# これまでの委員からの質問への回答 (第 4 回分科会時の質問)

2022年9月6日

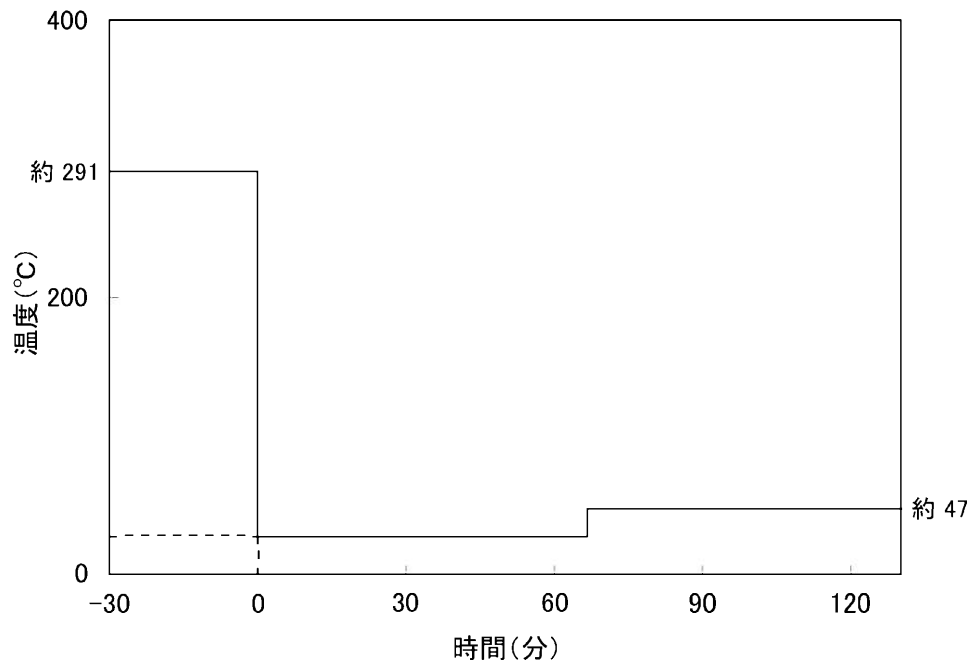
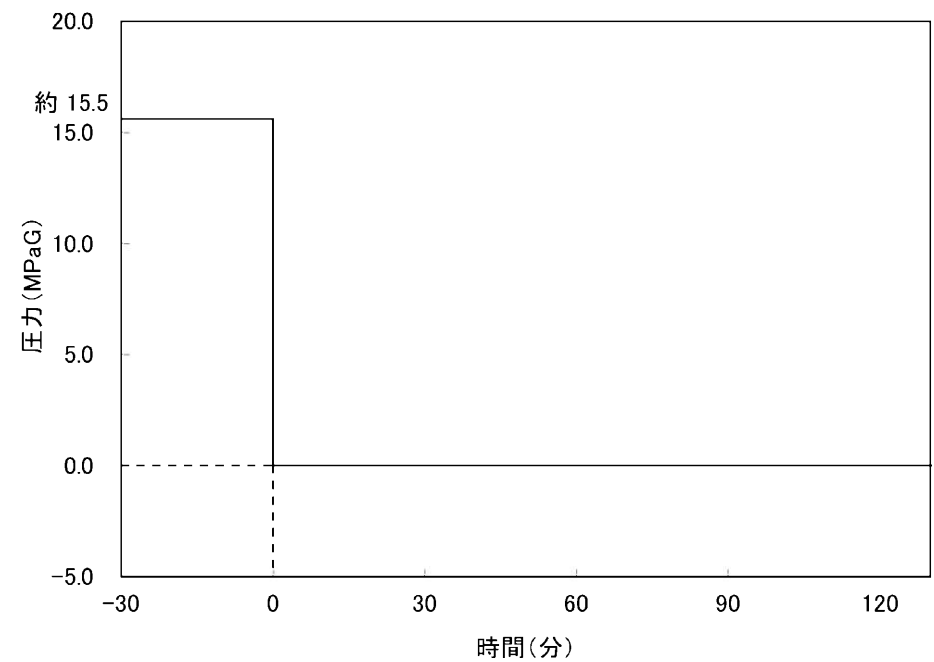
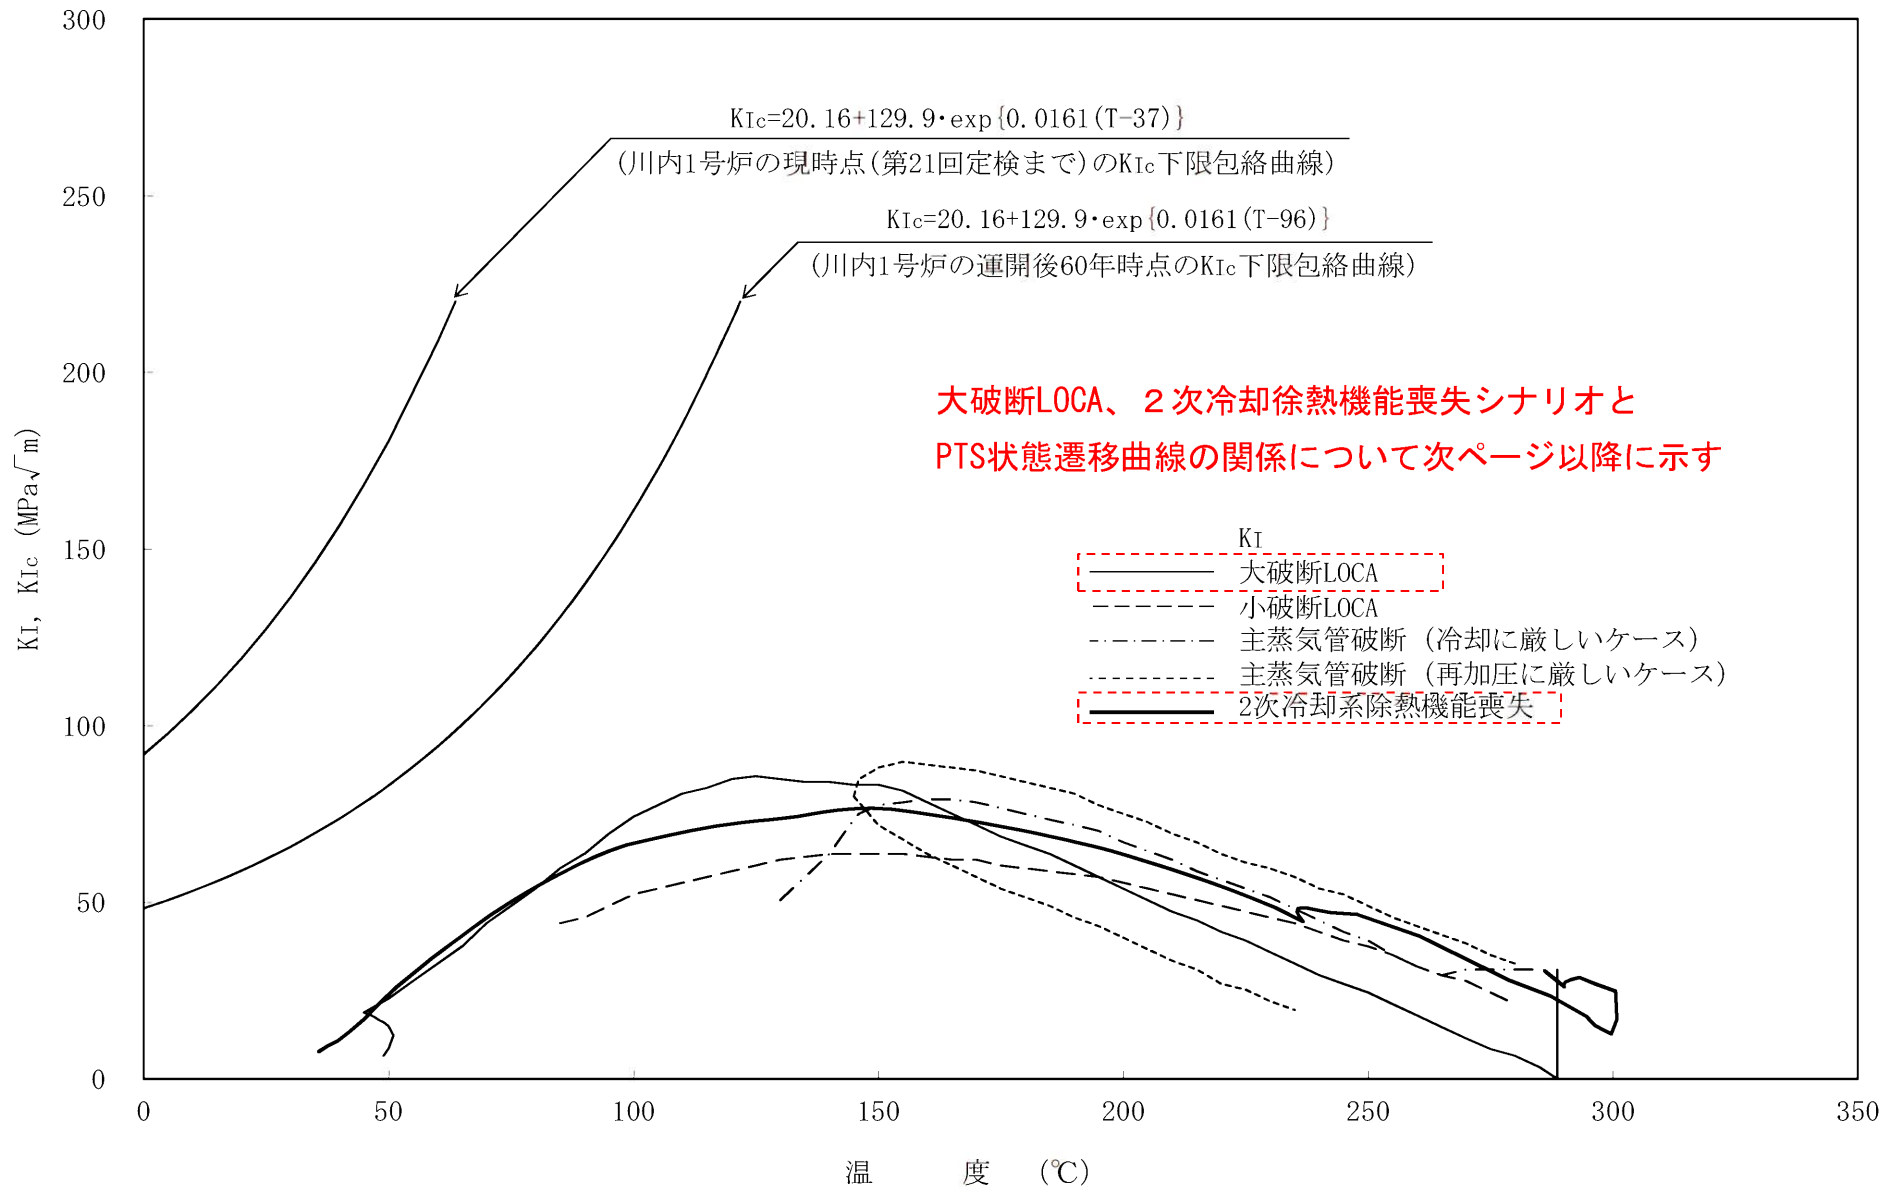
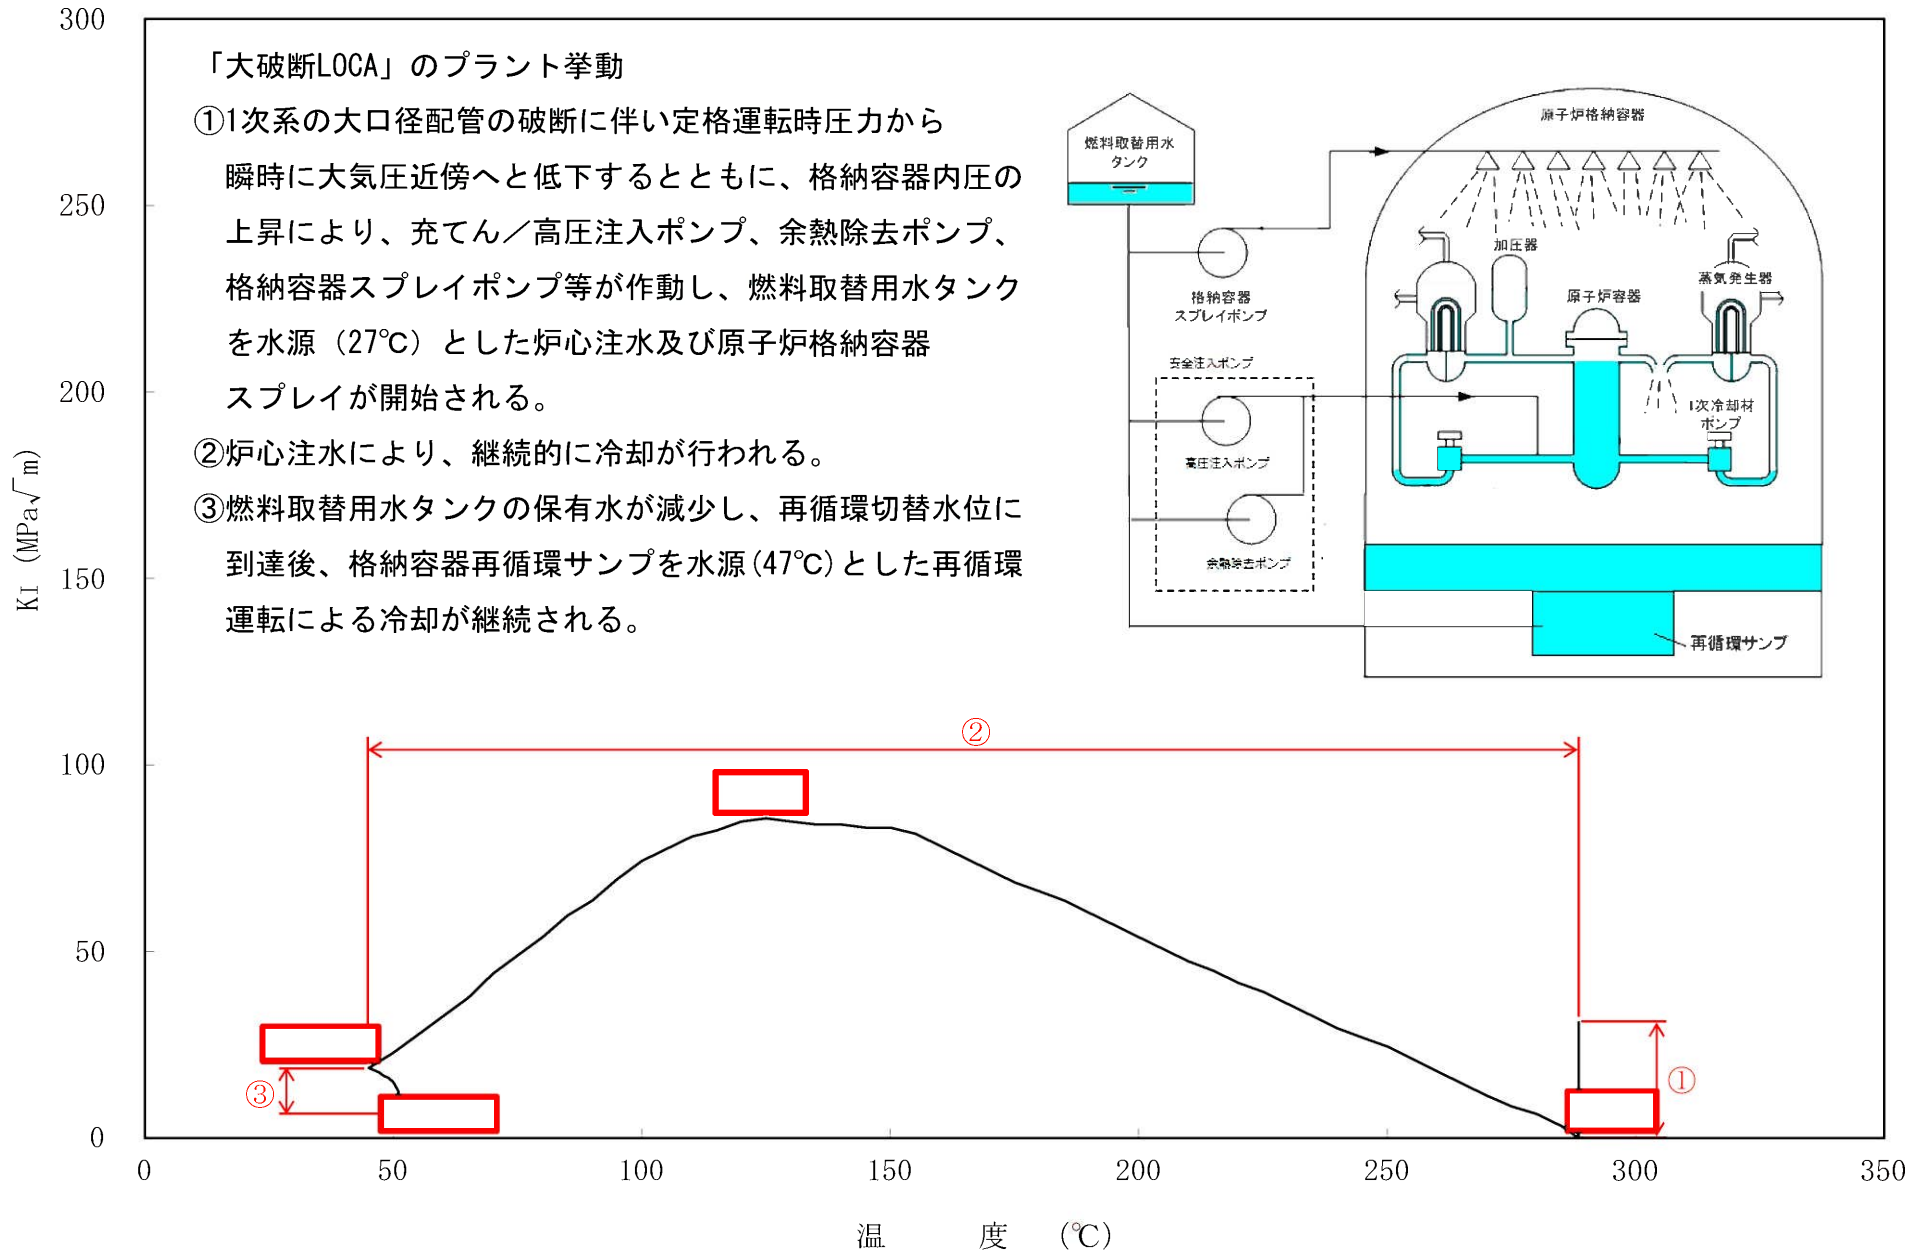
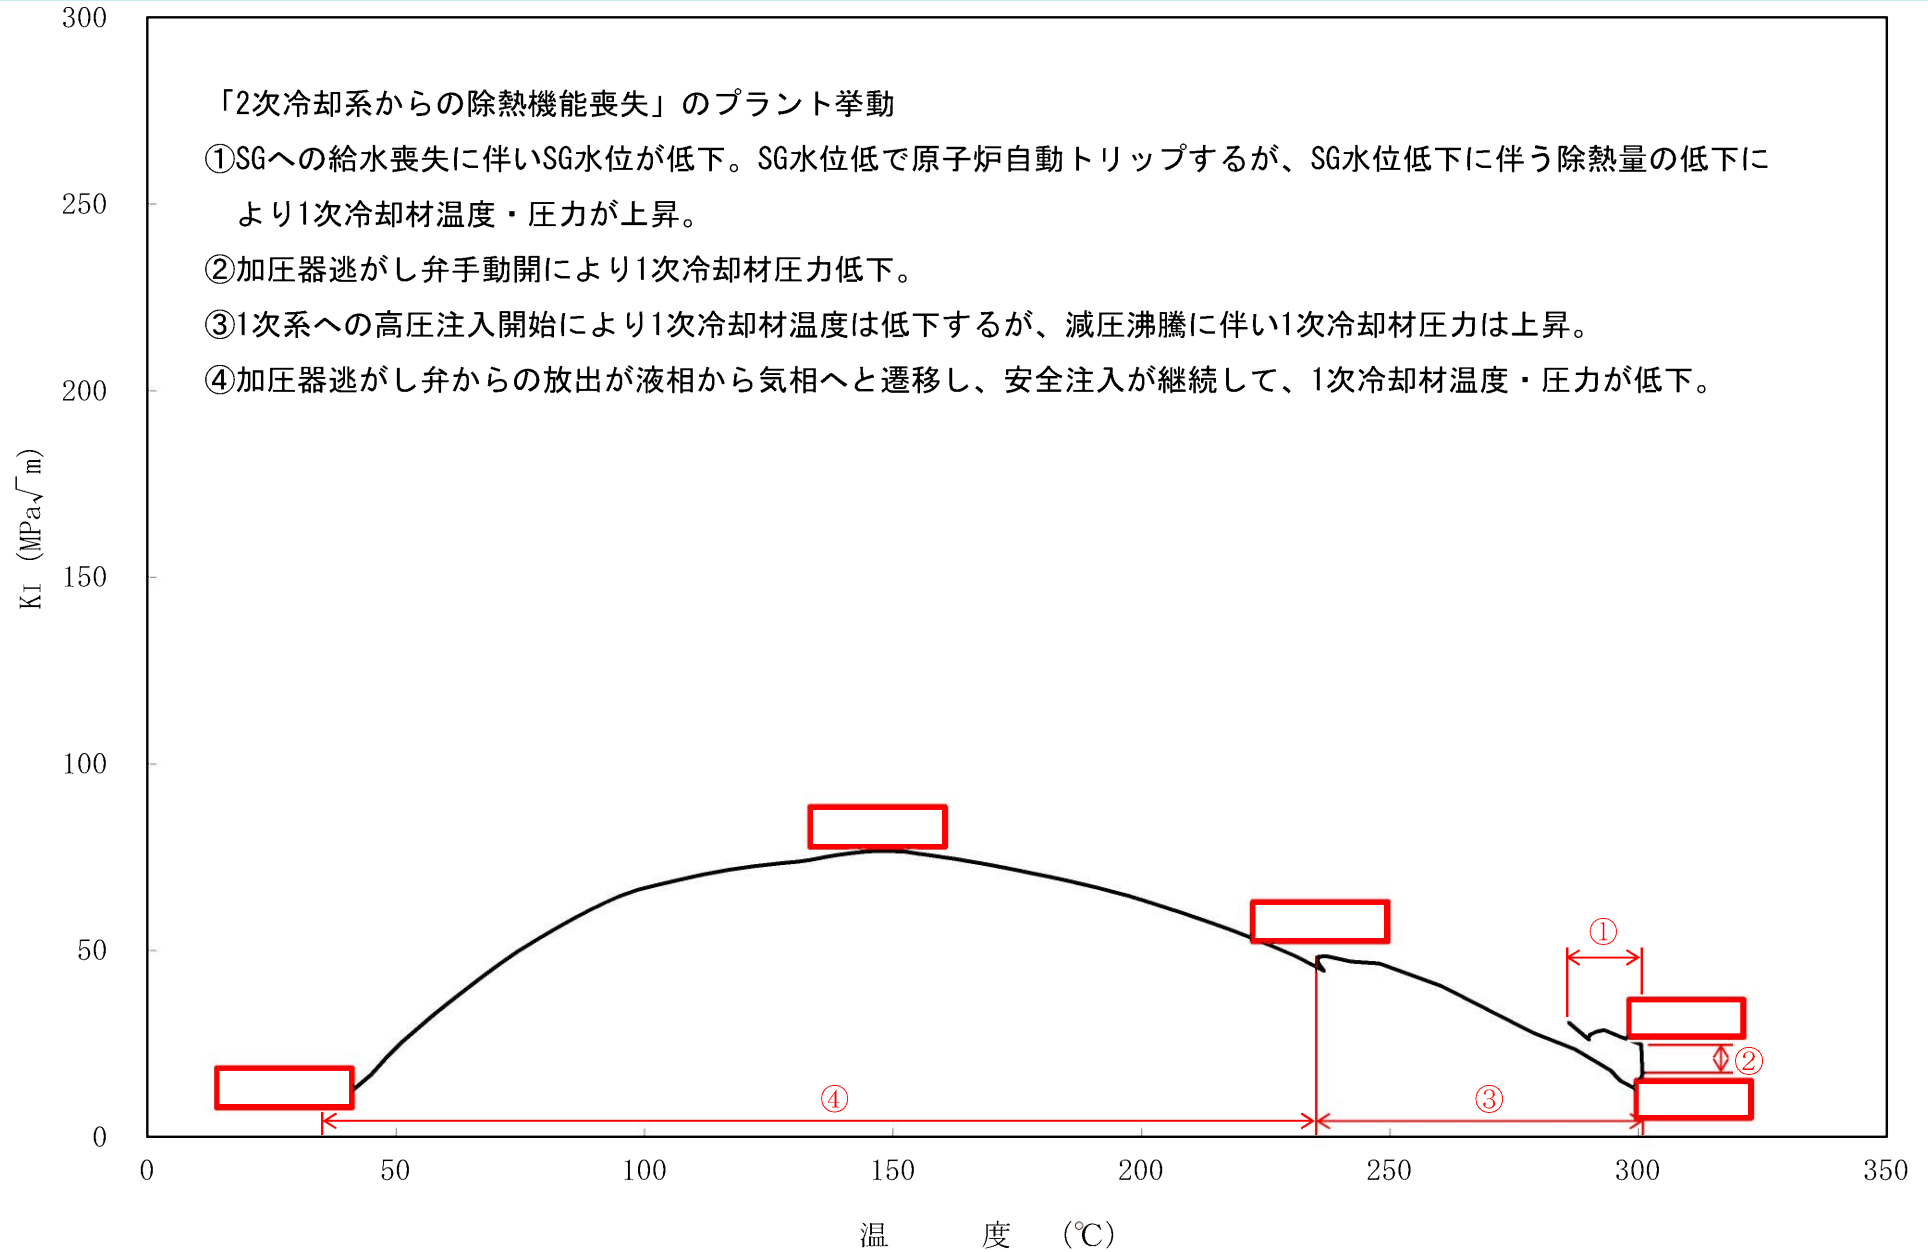
$K_I$ の算出過程を構成する温度分布解析、応力評価、応力拡大係数の計算の各ステップについて、わかりやすく説明すること。この際、熱伝達率の計算方法や $K_I$ 曲線とPTS事象のシナリオの対応についても触れること。

以下の表1に、 $K_I$ の算出過程を構成する温度分布解析、応力評価、応力拡大係数の算出について示す。なお、温度条件、圧力条件については保守性を考慮しステップ状の変化を与えている（図1及び図2）。また、図3～5に、PTS評価結果と主なシナリオ関係性を示す。

PTS評価における温度分布解析等に使用する温度条件、圧力条件については、保守性を考慮し、下図に示すステップ状の変化を与えている。

図 22 国内監視試験材における溶質原子クラスターの体積率と遷移温度上昇の相関

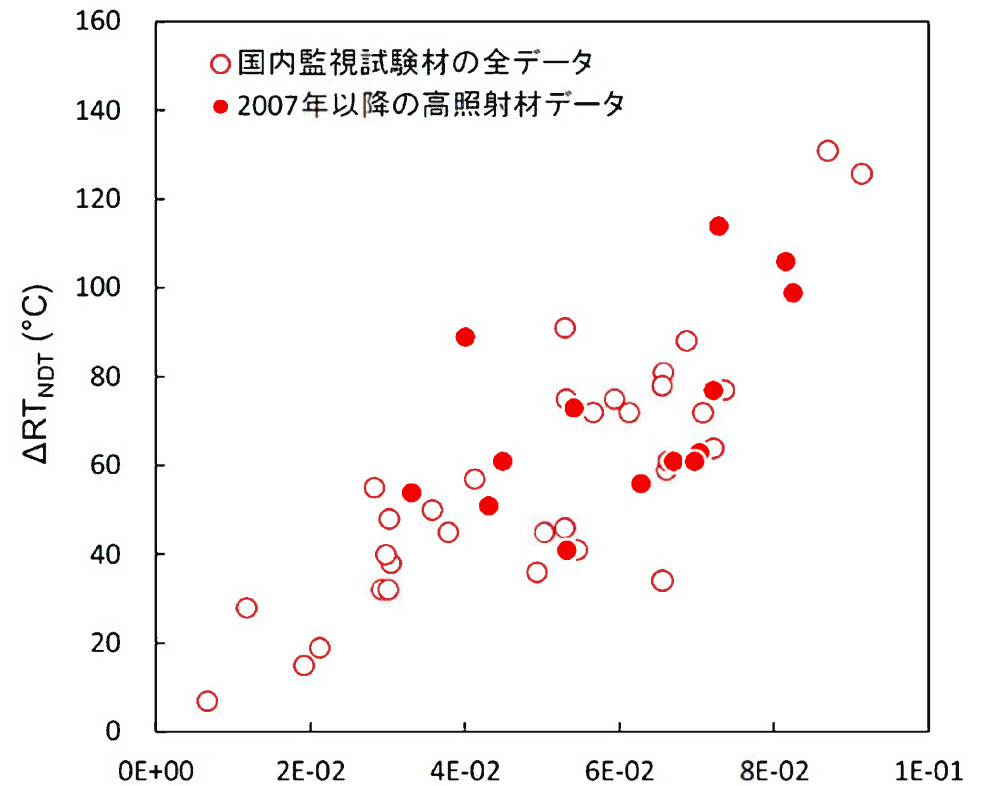
アトムプローブ等で観察された監視試験片の内部組織（クラスターの量など）と予測式が想定する状況を対比して、脆化予測法に対する検証を行っているか。検討結果があるなら、30年から40年の間に得られた知見として示すこと。

○現行の照射脆化予測法の策定時に、これまでに試験を実施した川内1号第3回及び第4回並びに川内2号第3回の監視試験片の残材を用いて、アトムプローブ測定法による元素の分布観察等を行っている。

○なお、至近で取出した川内1号第5回の監視試験片の試験後の残材について、知見拡充としてアトムプローブ測定等の実施を検討している。

アトムプローブ測定により溶質原子クラスター体積率平方根を算出

図1 PTS事象に関する評価のイメージ

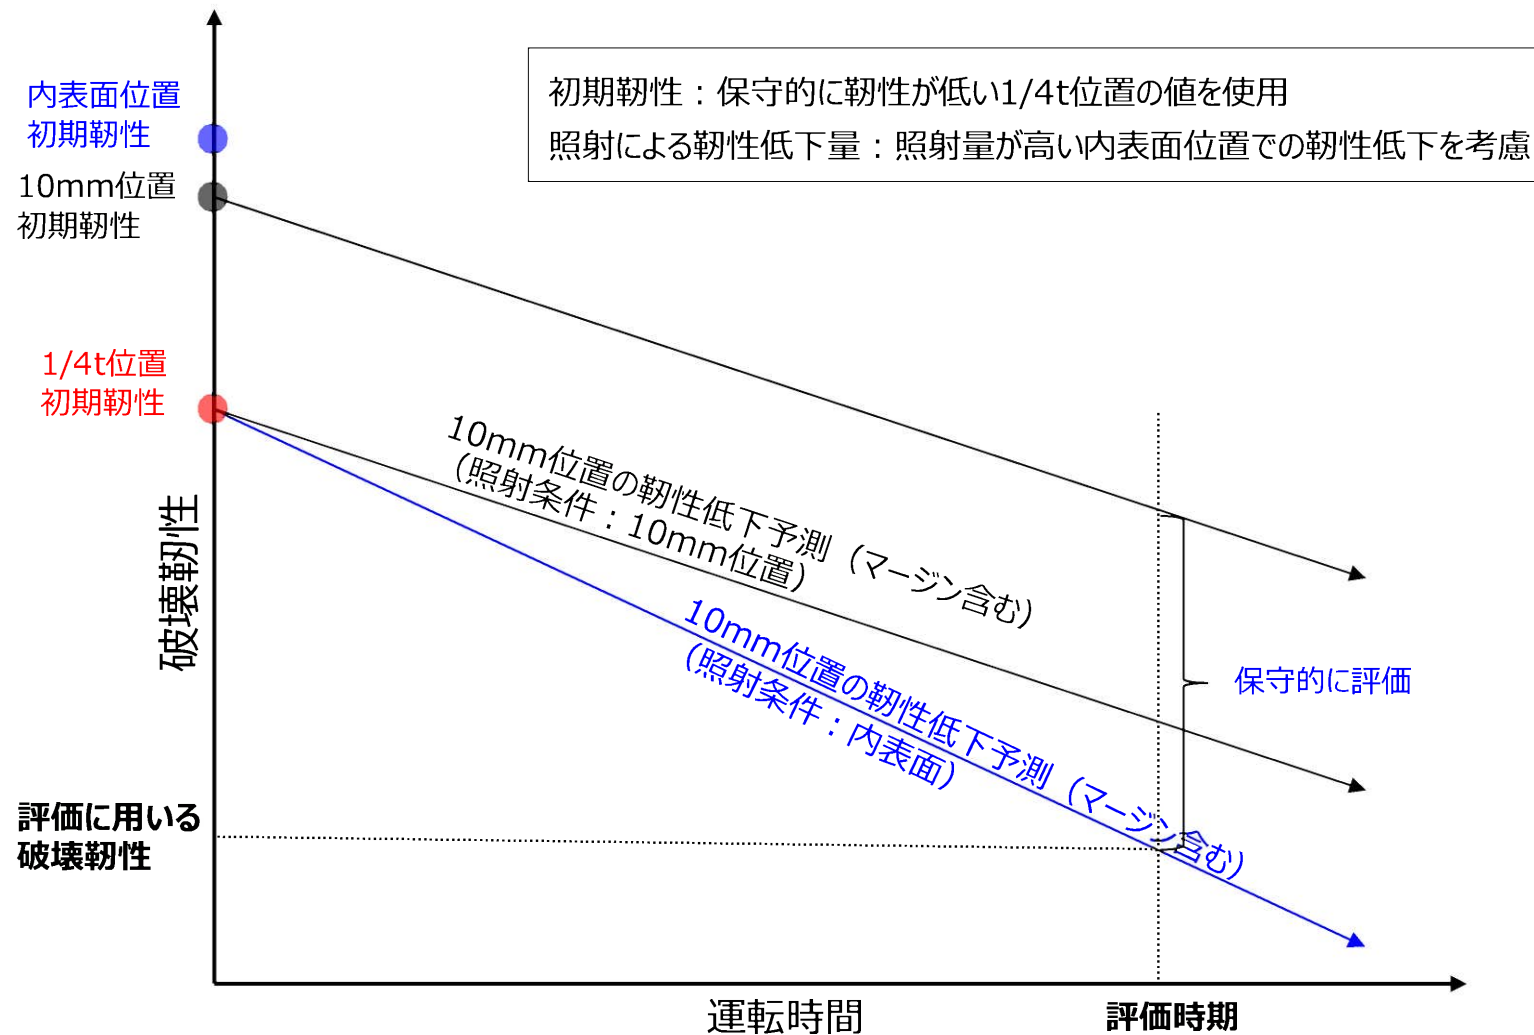
1/4t位置での評価と10mm位置での評価がPLM評価内で混在しているが、すみ分けを示すこと。  
 また、PTS評価で、破壊靱性値のカーブと応力拡大係数のカーブがそれぞれどの深さで評価されているのか説明すること。

以下に、中性子照射脆化に対する評価の概要を示す。

※2：事故時の評価であり、発生頻度が少ないことから、より現実的な寸法として設定されているが、国プロ等において、十分に検出可能であり、保守性を有することが確認されている。
